島根原子力発電所2号機
外部火災について
(審査会合における指摘事項の回答)

平成27年4月
中国電力株式会社

審査会合における指摘事項に対して回答を実施

2. 主な指摘事項への回答(1/3)

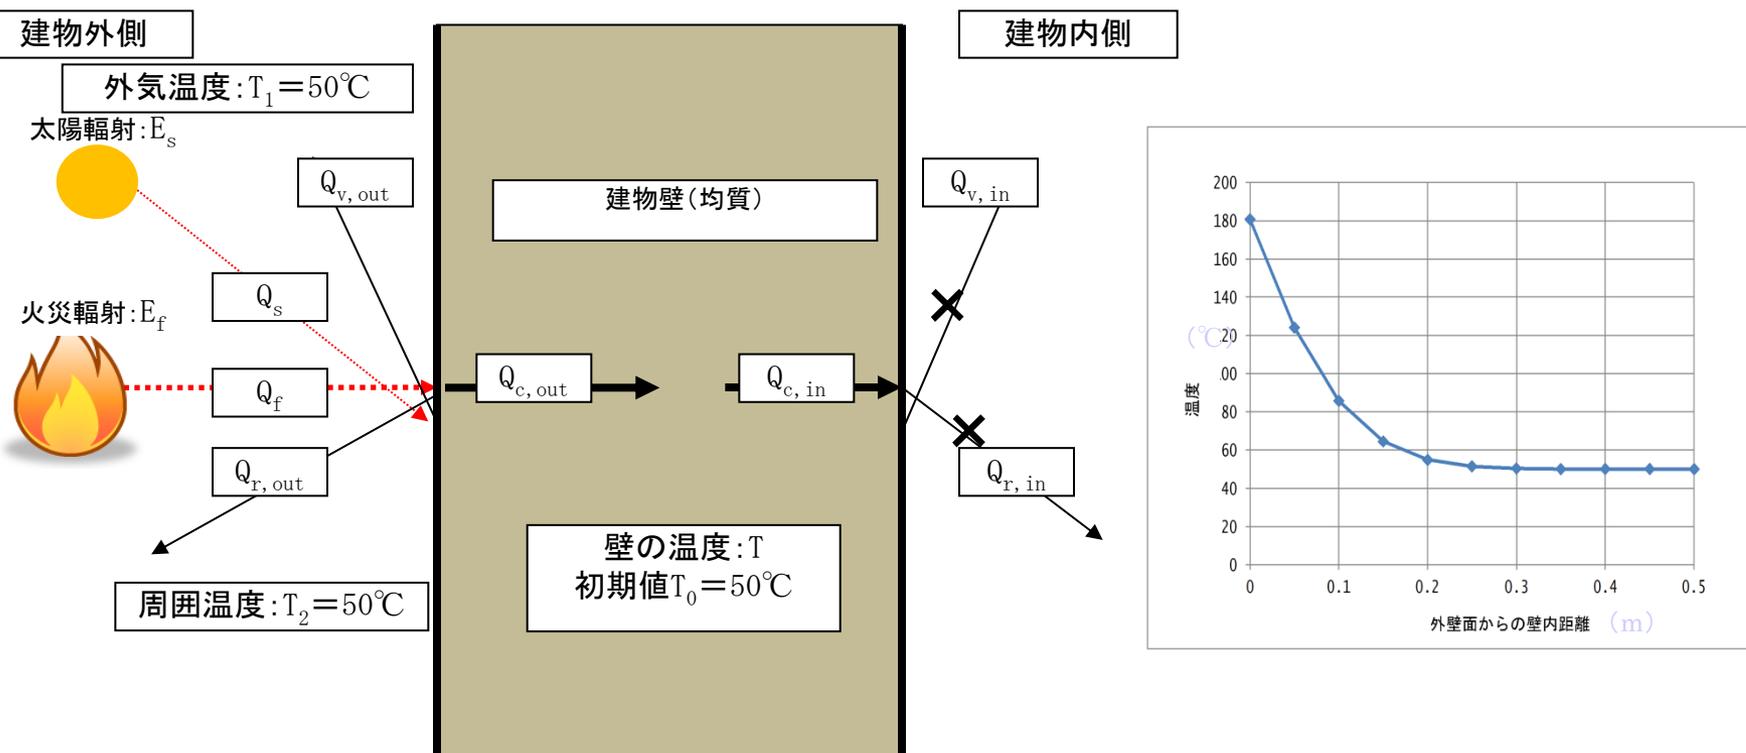
(指摘事項) 森林火災による影響評価

外部火災による輻射熱の影響に対して、建屋外壁により防護する設計方針について、建屋内部への熱影響も考慮すること。

火災により建物外壁温度が 200°C 近くまで上昇した場合にも、壁厚(コンクリート)50cmで建物内面温度は初期温度(50°C)から有意な温度上昇はない。

内外面の初期温度 50°C とした場合の内面温度の上昇幅が 0.1°C であることから、内外面の初期温度 40°C の場合も内面温度の上昇幅はほとんど変わらない。
